Baumschutzgruppe Düsseldorf

Stellungnahme zum Bebauungsplanverfahren

KONRAD-ADENAUER-PLATZ vor dem Hauptbahnhof

Frühzeitiges Beteiligungsverfahren gemäß § 3 (1) Baugesetzbuch

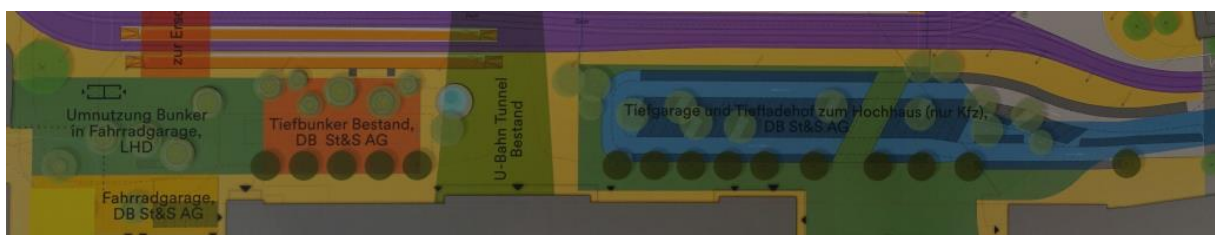
Wie oben schon beschrieben sind in den vergangenen Jahren viele neue Nutzungen nördlich des KAP in der Worringer Straße hinzugekommen, jüngst die Verlegung der Stadtbibliothek und des Theatermuseums ins KAP 1 mit einem erwartbaren erheblichen Besucherverkehr. Dieser Sachverhalt wurde bei der Neugestaltung nicht berücksichtigt, sonst wäre die Tiefgaragenein- und ausfahrt nicht in diesen Bereich unter der Brücke des Centrals gelegt worden.

Dort soll nicht nur ein Loch entstehen, das sicherlich nicht zu einer guten Aufenthaltsqualität beiträgt, es werden auch links und rechts des „Lochs“ die Fahrspuren für die „Kurzzeitparker“ und Taxis geführt. Ganz zu schweigen von den heute schon vorhandenen Gleisen der Rheinbahn und den Zufahrten der Busse.

Anstatt hier einen besseren und ruhigeren Stadtraum zu planen, würde die Situation für die Besucher abweisender.

An dieser Stelle des Platzes wäre es angezeigt gewesen, für eine Aufenthaltsqualität zu sorgen, wie sie die Planer*innen auf der südlichen Platzhälfte erreichen wollen.
